## Roue de 22,5 x 15.00 à déport 0 pour les pneus 455/40 R 22,5.

Essieu rigide BPW avec roue Südrad n° SR 4070 (à déport 0).

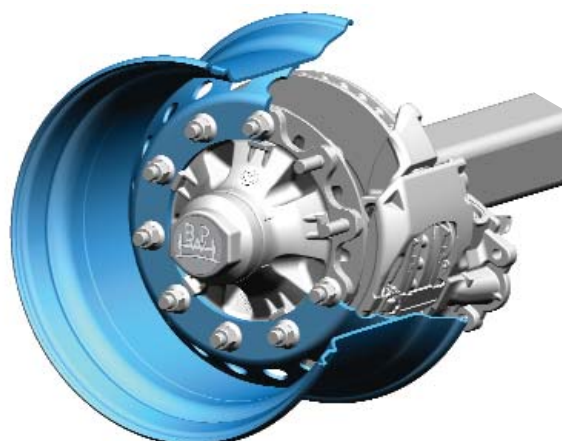
**La roue n° SR 4070** été homologuée par BPW pour l'équipement d'essieux **ECOPlus** de 9 t à moyeux **S** et freins **SB 3745, SB 4309, SB 4345** voire **SN 4218** et **SN 4220** sur la base de l'**homologation technique de la Sté Südrad et des résultats de ces essais**. Ce type de roue ne bénéficie actuellement d'aucune homologation d'autres constructeurs.

En plus de la liberté de mouvement au niveau de l'étrier de frein, on doit également disposer d'une garde suffisante (30 mm mini.) par rapport aux pièces de suspension voisines, telles que ressorts de guidage, coussins d'air etc.

**Contrairement** à ce qui est le cas chez différents concurrents, aucun essieu ou **modèle spécial n'est nécessaire** avec BPW. Les **essieux existants** peuvent être **rééquipés sans problème** compte tenu de l'espace libre nécessaire par rapport aux composants voisins. Il en est de même pour l'utilisation sur les **essieux vireurs** de la série LL qui, au contraire de ce que prévoit la concurrence, est elle **aussi possible**.
